**DRINGENDE SICHERHEITSMITTEILUNG /
PRODUKTMITTEILUNG**

Betreff:	Brainlab Spine & Trauma 3D Navigation 1.0: Potentiell unerwartete Ansichtsdarstellung eines präzise navigierten Instruments, die unter bestimmten Umständen zu einer Fehlinterpretation durch den Anwender führen kann.
Betroffene Produkte:	Brainlab Spine & Trauma 3D Navigation 1.0 (Untergeordneter Teil des Systems „Navigation Software Spine & Trauma 3D, Version 3.0“)
Datum der Mitteilung:	11. Februar 2019
Verfasser der Mitteilung:	Markus Hofmann, Senior Vigilance Manager
Brainlab-Referenznummer:	CAPA-20190206-002260
Erforderliche Maßnahme:	Hinweis zur Benutzung des Produkts; Änderung des Produkts (Software-Update)

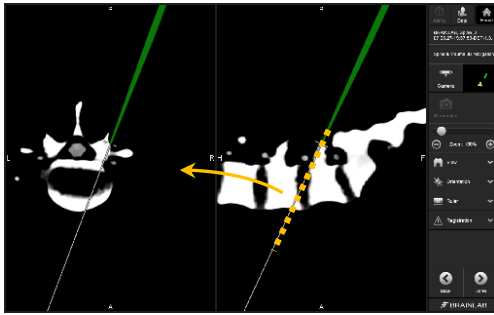
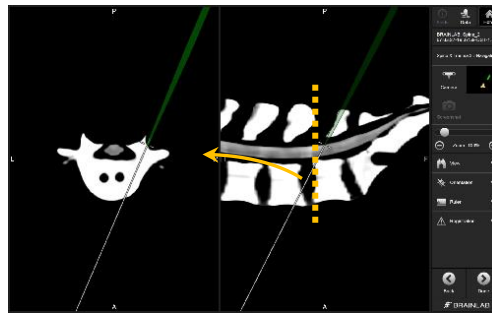
Unter gewissen Umständen kann in der betroffenen Navigationssoftware ein präzise navigiertes Instrument in einer axialen, koronalen/sagittalen Ansicht (ACS-Ansicht) mit fixen Ebenen in der Bildrekonstruktion (die „nicht aktualisierte ACS-Ansicht“) angezeigt werden anstatt in der erwünschten Ansichtsdarstellung „Inline-Ansicht“, die üblicherweise für die Navigation invasiver Instrumente an der Wirbelsäule verwendet wird.

In dieser nicht aktualisierten ACS-Ansicht kann die geplante Navigation schwierig sein und es kann vorkommen, dass es für den Anwender nicht immer angemessen möglich ist, die Position des Instruments innerhalb der Anatomie zu bestimmen:

- Navigierte Instrumente könnten sich außerhalb der dargestellten anatomischen Schicht befinden, würden aber als eine Projektion in dieser nicht aktualisierten ACS-Ansicht angezeigt.
- Diese projizierte Anzeige könnte möglicherweise den falschen Eindruck vermitteln, dass sich das Instrument innerhalb der aktuell dargestellten anatomischen Schicht befindet.

Abbildung 2: Unerwartete Darstellung einer Instrumentenposition (die gestrichelte Linie stellt die Rekonstruktionsebene für die reine axiale Ansicht dar, die durch den Pfeil angezeigt wird.) Die reine axiale Ansicht entspricht nicht dem Instrument, das sich **hinter/vor** der Schicht **befindet**, und zeigt nur eine überlagerte **Projektion** des Instruments an.

Aktivieren Sie das Untermenü „Orientation“.

Das Untermenü „Orientation“ kann umgehend ohne Vornehmen von Änderungen wieder geschlossen werden.

Durch diesen Schritt wird der Fehler der Ansichtsdarstellung für alle navigierten Ansichtslayouts für die Dauer der aktuellen Patientenbehandlung korrigiert.

Abbildung 3: Workflow-Auswahl bei einem betroffenen spinalen Navigationssystem:

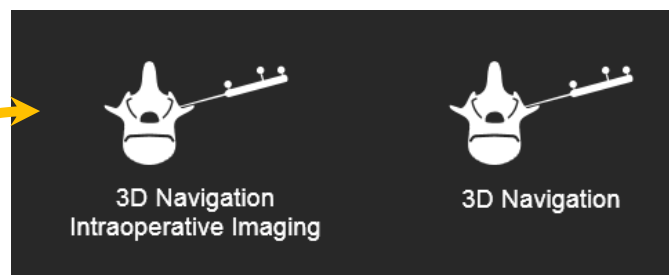
Der Workflow links beinhaltet die betroffene Navigationsapplikation Version 1.0 („intraoperativer“ Workflow). Falls während einer Behandlung zum Workflow rechts gewechselt wird - einschließlich der Navigationsapplikation Version 2.6 für die Schraubenplanung - und dann zurück zum Workflow links, kann das Problem in spezifischen Fällen auftreten.

- Starten der Navigation im Workflow „3D Navigation Intraoperative Imaging“, Wechsel zum Workflow „3D Navigation“ für die Schraubenplanung und dann Rückkehr zum ursprünglichen Workflow.

- Starten mit dem Workflow „3D Navigation“ (nur AIR-Registrierung) und Wechsel zum „Intraoperativen“ Workflow.
(Dieser Workflow ist nicht beabsichtigt.)

1. Vermeiden Sie wenn möglich Workflow-Wechsel bei bereits registrierten Datensätzen. Falls nicht absolut notwendig (z. B. für die intraoperative Schraubenplanung), vermeiden Sie den Workflow-Wechsel von „3D Navigation Intraoperative Imaging“ zu „3D Navigation“ während derselben Patientenbehandlung.
2. Nach dem Neustart der Applikation mit einem zuvor registrierten Datensatz (Wiederherstellen nach Absturz oder Workflow-Wechsel) **aktivieren und deaktivieren Sie stets einmal das Untermenü „Orientation“**, um sicherzustellen, dass die korrekten, erwarteten Ansichtsdarstellungen in der aktuellen Sitzung dargestellt werden.
